**REPÚBLICA DE PANAMÁ**
**MINISTERIO DE AMBIENTE**

**RESOLUCIÓN DEIA-IA-** 024-2025
**De** 14 **de** Mayo **de 2025**

Por la cual se aprueba el Estudio de Impacto Ambiental (EsIA), categoría II, correspondiente al proyecto **"DISEÑO Y CONSTRUCCIÓN DE LA AMPLIACIÓN Y MEJORAS A LA PLANTA POTABILIZADORA DE MENDOZA"**, cuyo promotor es la **AUTORIDAD DEL CANAL DE PANAMÁ.**

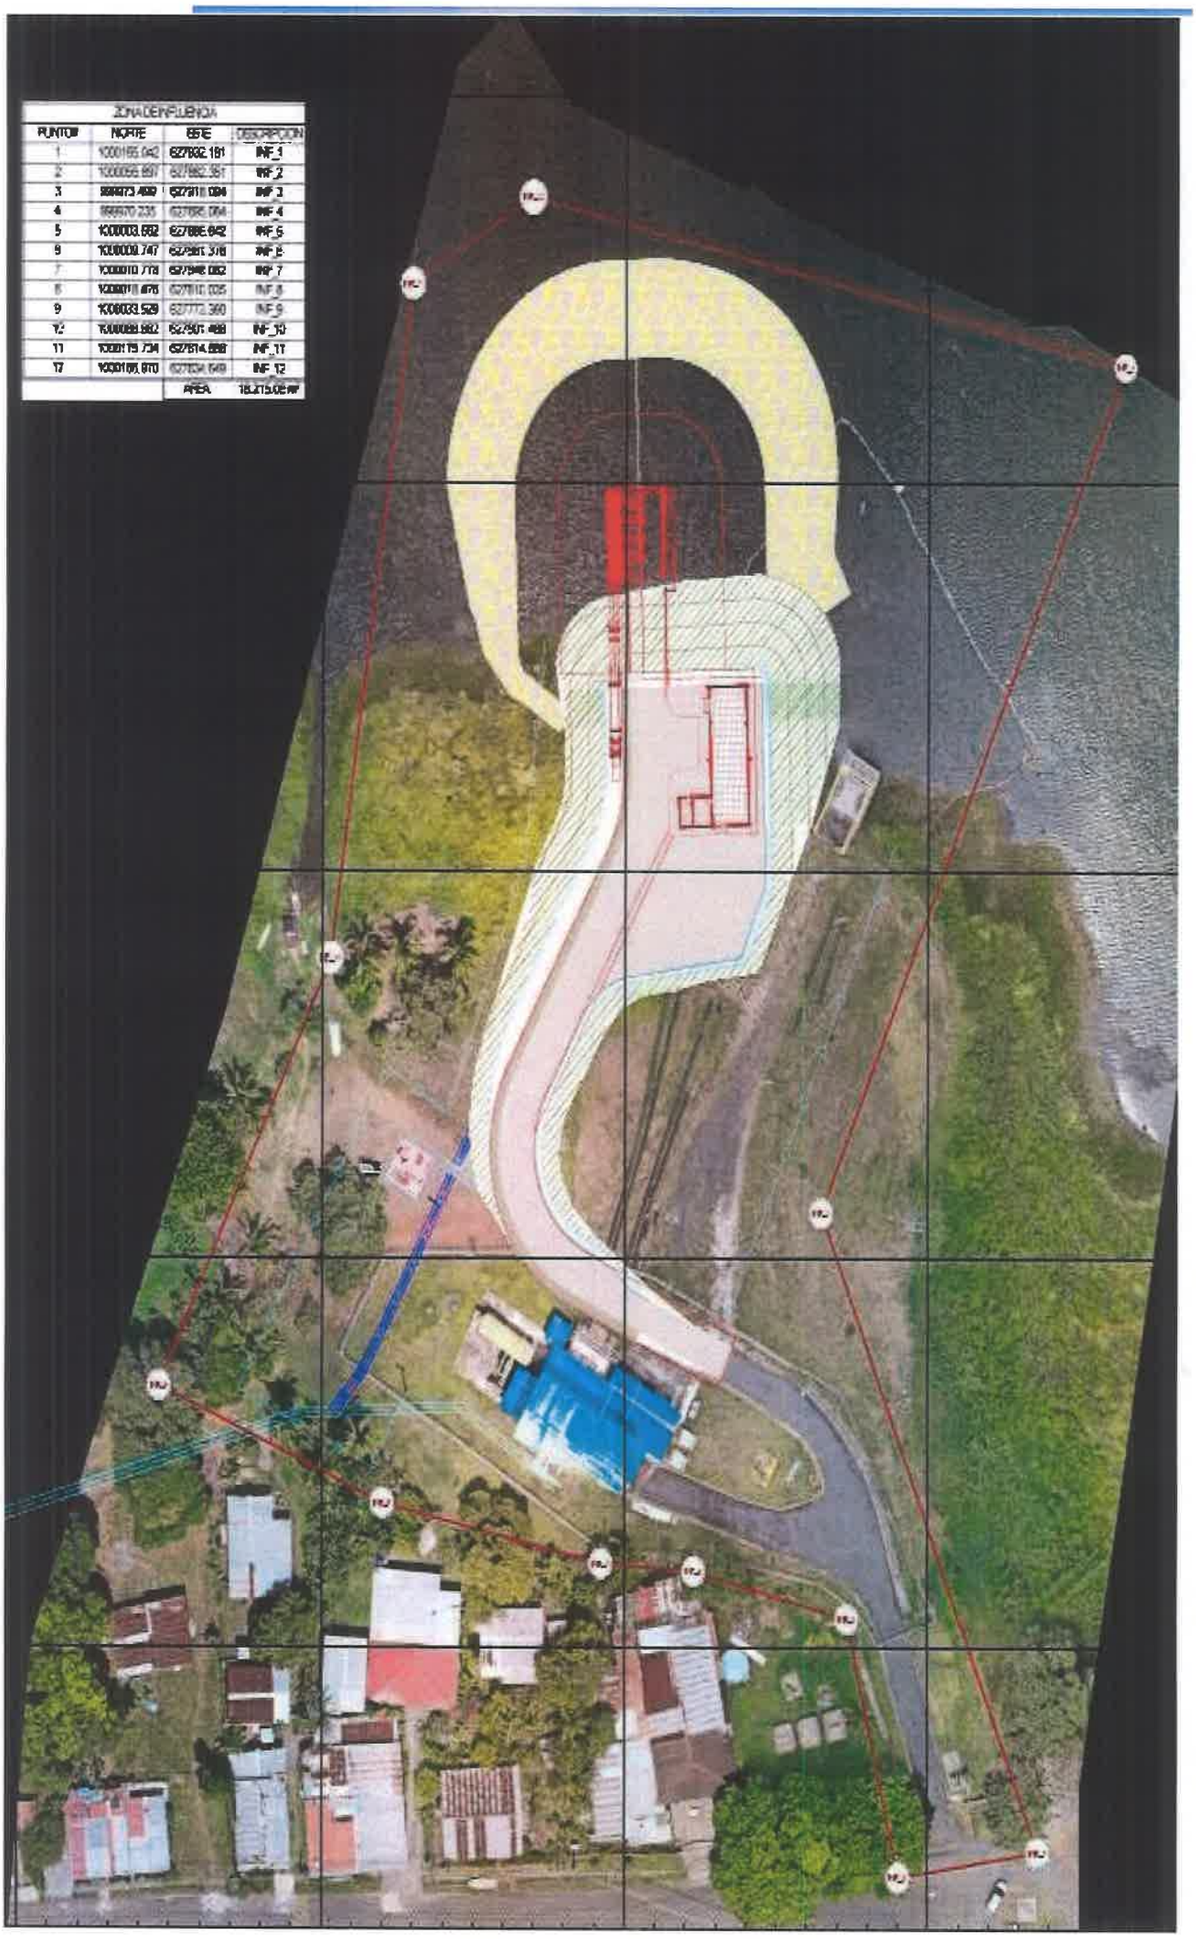
**a) Presentar coordenadas UTM y área de los polígonos de la toma agua que se ubican sobre tierra firme, en la cual se incluya la línea de aducción, trasformadores de potencia, centro de control de motores, edificio de una sola planta, cerca perimetral y otros.**

**RESPUESTA:** A continuación, se presentan las coordenadas UTM y del área de los polígonos de la toma agua que se ubican sobre tierra firme, que incluye línea de aducción, estación de bombeo de agua cruda, oficina de operador, cerca perimetral y edificio de una planta que abarca los transformadores de potencia y control de motores.

A continuación, se presenta mapa con la estructura de la toma nueva, con sus respectivas coordenadas.

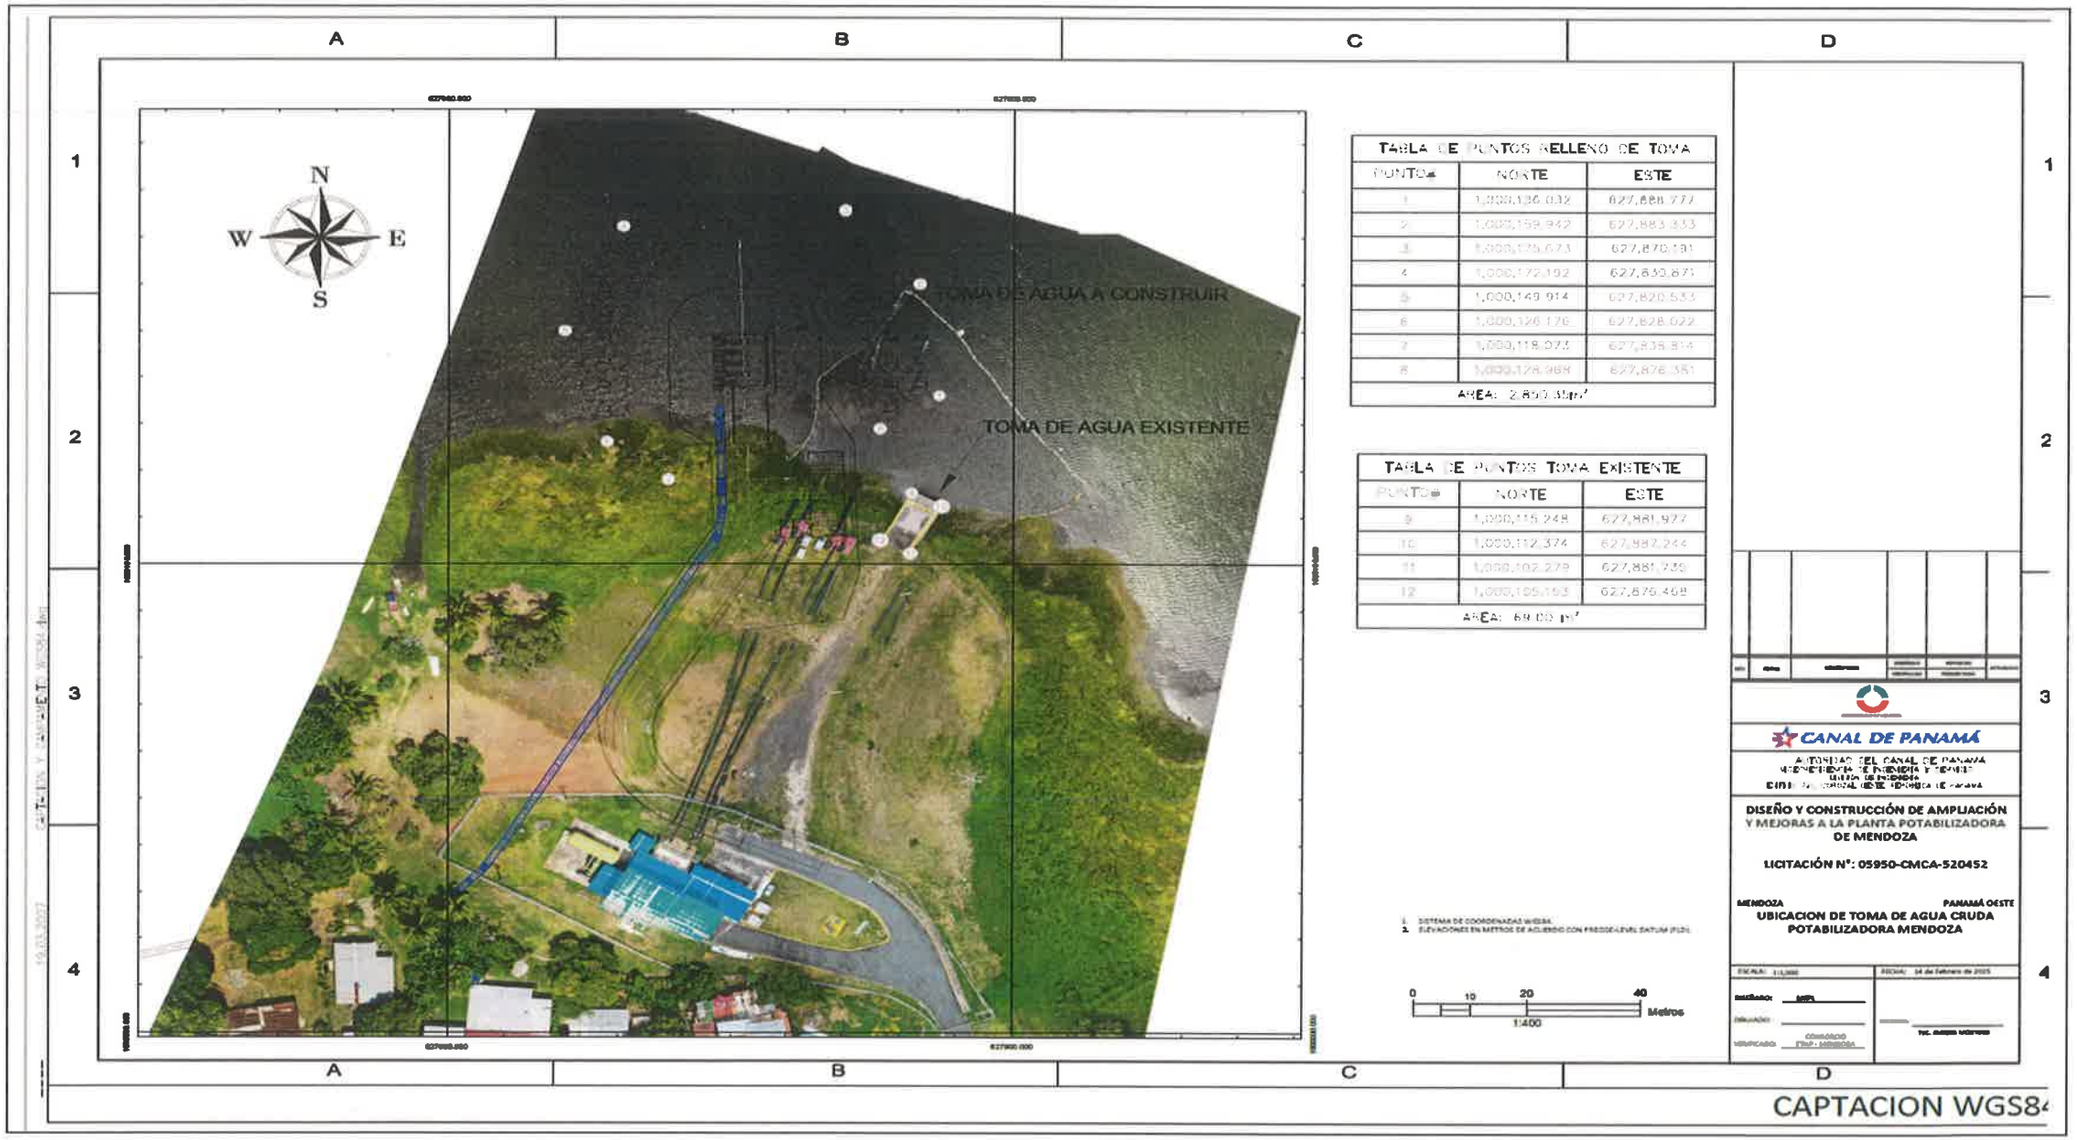
6. *En las páginas 36 y 37, punto 4.2.1. Coordenadas UTM del polígono de la actividad, obra o proyecto y de todos sus componentes. Estos datos deben ser presentados según lo exigido por el Ministerio de Ambiente, se presentan las coordenadas al alineamiento de la línea de aducción; y en las páginas 704 a la 744, punto 14 Anexos, se incluye el subpunto 14.14 Planos del Proyecto, donde se muestran los diseños del proyecto y áreas de los componentes del proyecto. Sin embargo, una vez realizada la verificación de las coordenadas, presentadas en el estudio, por parte de la Dirección de Información Ambiental, mediante MEMORANDO-DIAM-0036-2025, se establece que las coordenadas de la línea de aducción no mantienen una secuencia lógica que permita establecer el alineamiento, así como tampoco generan un polígono que permitan determinar su área. Adicional, los polígonos del campamento y toma de agua no coinciden con los diseños propuestos, por lo cual se solicita:*

a. *Presentar coordenadas UTM y área de los polígonos de:*
